INFORME DE HITO DE CONTROL
N° 024-2023-OCI/0335-SCC

**“PROYECTO: CONSTRUCCIÓN DE AMBIENTE DE
RECREACIÓN ACTIVA; EN EL (LA) PARQUE RAMÓN
CASTILLA EN LA LOCALIDAD DE CASMA, DISTRITO DE
CASMA, PROVINCIA DE CASMA, DEPARTAMENTO DE
ÁNCASH CON CUI N° 2537682”**

HITO DE CONTROL N° 4: RECEPCIÓN DE OBRA

IMAGEN N° 6
DESPRENDIMIENTO DE CONCRETO EN SARDINEL SUMERGIDO

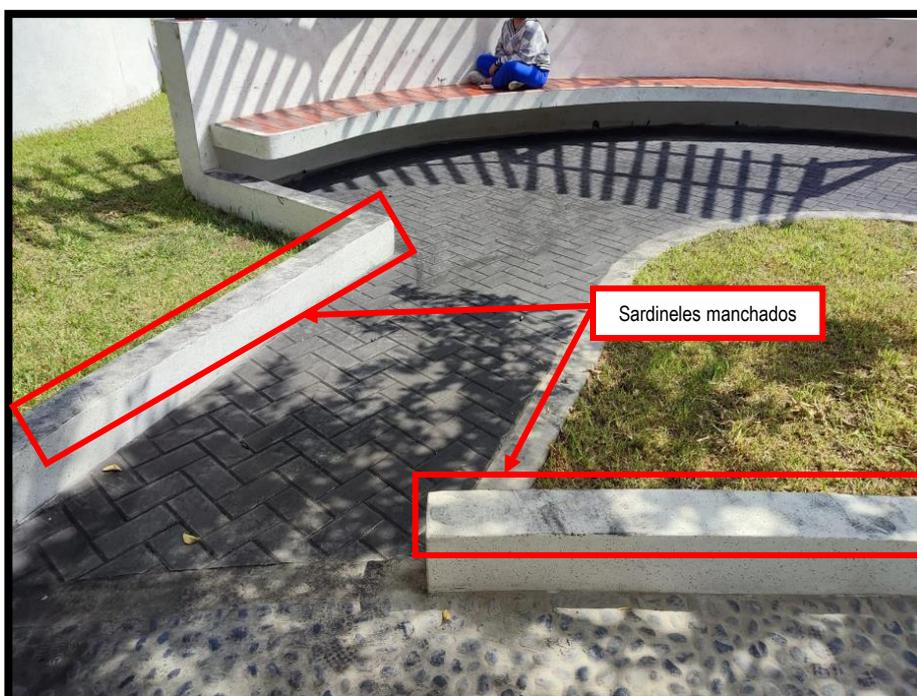
03.04 Sardineles sumergidos concreto f'c=175kg/cm2	Se evidenciaron fisuras	-
03.08 Sardineles peraltados – revestimiento terrazo pulido c/blanco e=1.5cm.	Se evidenció sardineles peraltados con manchas oscuras, en algunos sectores las bases de los sardineles peraltados se encuentran deteriorados (se evidencia tecnopor)	Se evidenció mezcla de concreto para ejecutar la partida sin presencia de personal técnico presente (trabajos en suspensión) (*) Partida ejecutada sin personal técnico presente Se verificó trabajo de pulido de sardineles peraltados (sardineles y jardineras) (**).

IMAGEN N° 10
PISO DE CONCRETO CON ACABADO NO UNIFORME

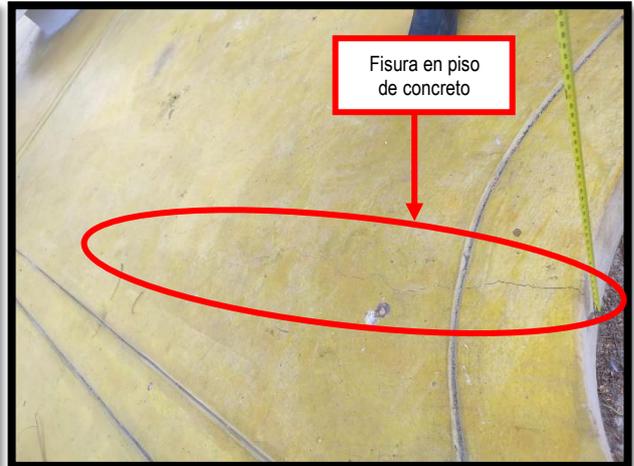
04.02 Piso de cemento pulido y bruñado c/color	Presenta un acabado de pintura con distintas tonalidades y se evidencian fisuras	-
04.07 Piso de adoquín de concreto color plomo	Se evidencia un acabado con nivel no uniforme y con juntas sin rellenar, se observó asentamiento en un tramo y en esta no se evidenció material de afirmado;	-

IMAGEN N° 15
PLANO DE DETALLE DE PISOS LÁMIDA D-04

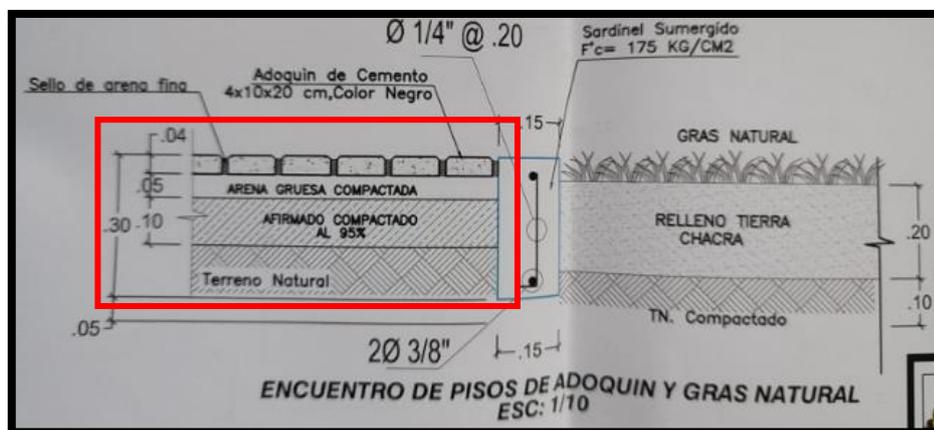
De lo mostrado, el plano: “Detalle de pisos Lámina D-04” del expediente de **Adicional de obra con deductivo vinculante n.° 01** señala que la conformación del piso de adoquín incluye un afirmado compactado de 10 cm.

IMAGEN N° 18
FISURAS EN PISO DE CANTO RODADO

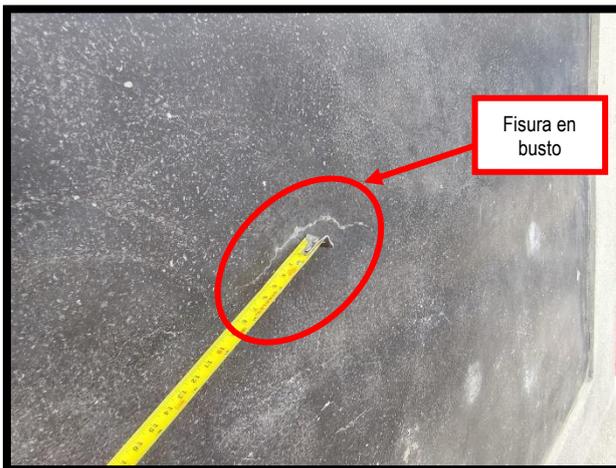
04.11 Piso de canto rodado	Se evidenciaron fisuras transversales que atraviesan los paños	Se evidenció mezcla de concreto y colocación de canto rodado sin presencia de personal técnico presente. (*)

IMAGEN N° 24
DETERIORO PREMATURO EN BASE DE TÓTEM

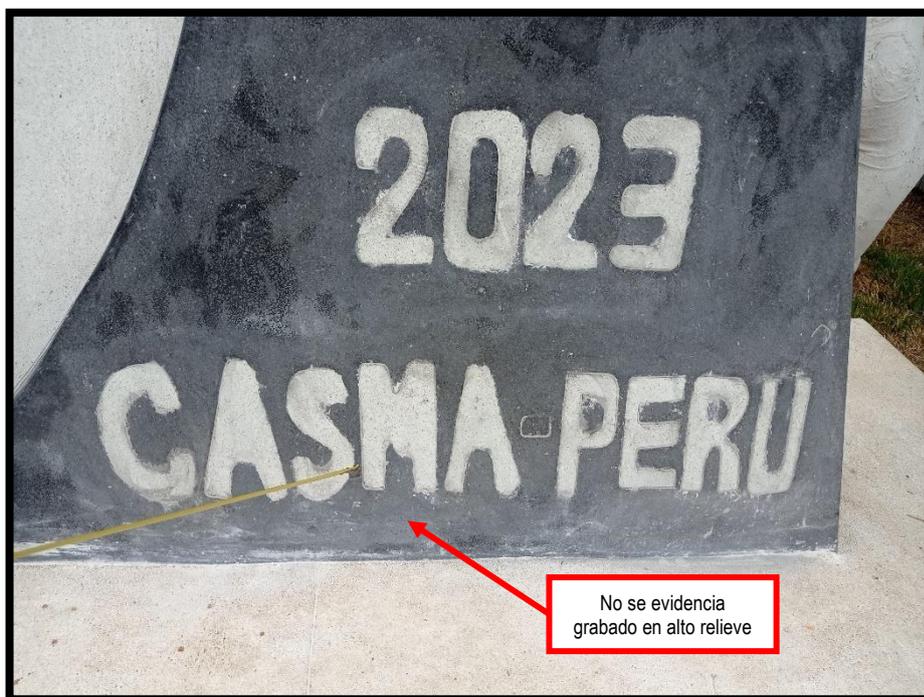
10.03 Totem h = 5.00m.	Se verificó deterioro en base del totem. sus letras grabadas no están en alto relieve	No cuenta con las letras de alto relieve en la parte inferior. (**)

IMAGEN N° 27
EJE DE SUBE Y BAJA NO TOTALMENTE ASEGURADO

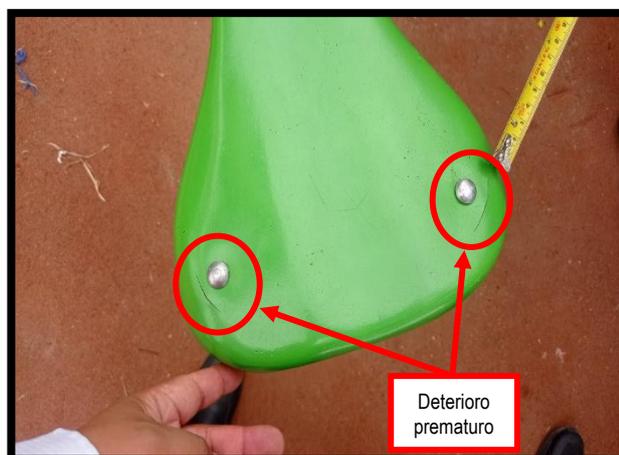
10.07 Juego II – Sube y baja	Se evidenció que sus ejes no están totalmente asegurados, hay asientos que le faltan pernos de sujeción y ya se observa deterioro prematuro	Asientos no totalmente asegurados (le faltaban pernos de sujeción en los asientos) (**)

IMAGEN N° 29
PUENTE COLGANTE CAÍDO EN MÓDULO CASTILLO

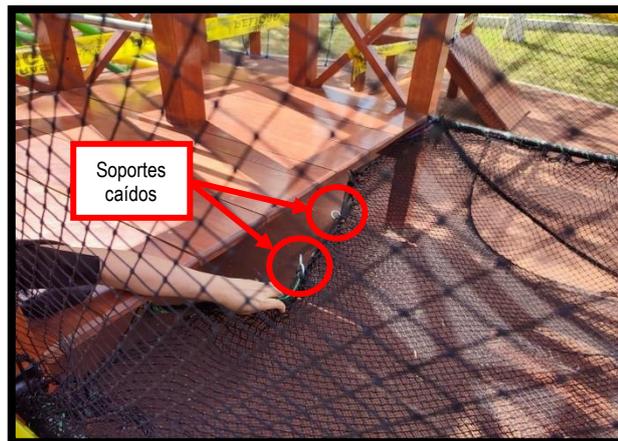
PARTIDAS	OBSERVACIONES ACTUALES	OBSERVACIONES EN HITOS ANTERIORES
10.08 Juego III – módulo castillo.	Se evidenció cinta de seguridad alrededor del Módulo Castillo, puente colgante caído, red de malla con soportes caídos, cuerdas no totalmente aseguradas	Partida ejecutada sin personal técnico presente, al 20 de abril no se había terminado de ejecutar (**)

IMAGEN N° 36
BATTLE ROPE

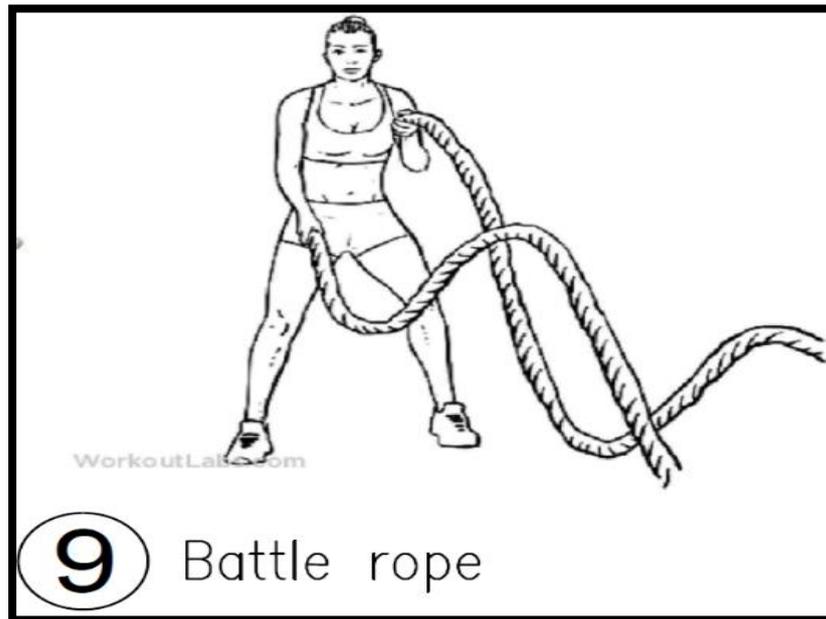
De la imagen anterior, en el plano “Detalle de mobiliario de gimnasio, tótem y pedestal” lámina D-02 del expediente técnico, detalla que debe contar con dos (2) cuerdas; no obstante, solo se encontró una (1) cuerda instalada por lo que no se estaría cumpliendo los objetivos del aparato de gimnasio “Battle Rope”.

IMAGEN N° 42
ACABADO DEFICIENTE EN CISTERNA

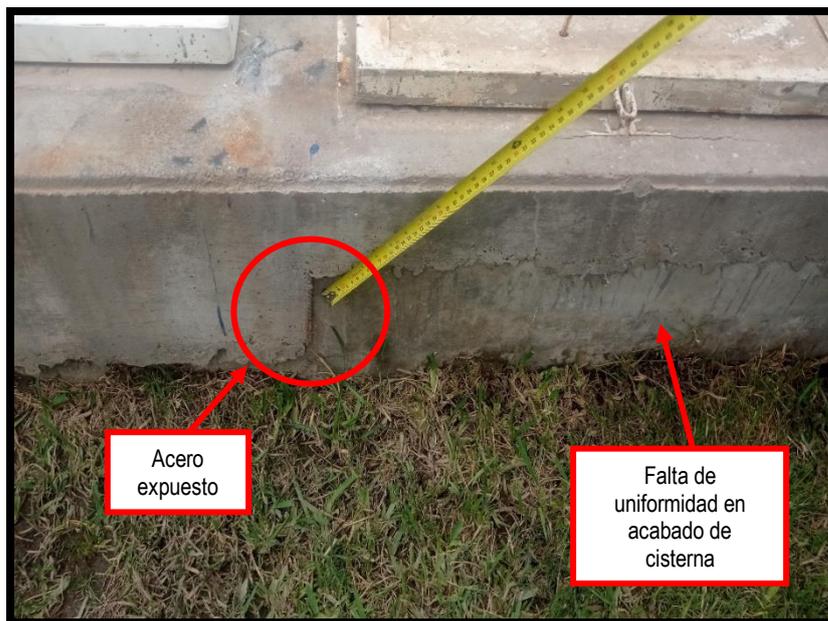
Además, se evidenció un agujero u orificio en la superficie de la cisterna, así como irregularidades en su acabado, además no cuenta con boya o flotador, escalera de inspección, ni elementos de seguridad como candado, para evitar su acceso por menores de edad. Lo mencionado se muestra en las siguientes imágenes:

Si bien lo mostrado en las imágenes n.ºs 39, 40 y 41 como el orificio en la superficie de la cisterna correspondería la instalación de una tubería de rebose, la falta de boya o flotador, escalera y candados no figuran en el plano de “Estructura Cisterna de Instalaciones Sanitarias” lámina E-01 del expediente técnico del Adicional de obra con deductivo vinculante n.º 01 aprobado con Resolución Gerencial n.º 0369-2023-GGUR-MPC de 30 de noviembre de 2022, estos son elementos que permiten el mantenimiento de la estructura y brindar seguridad a los usuarios del parque.
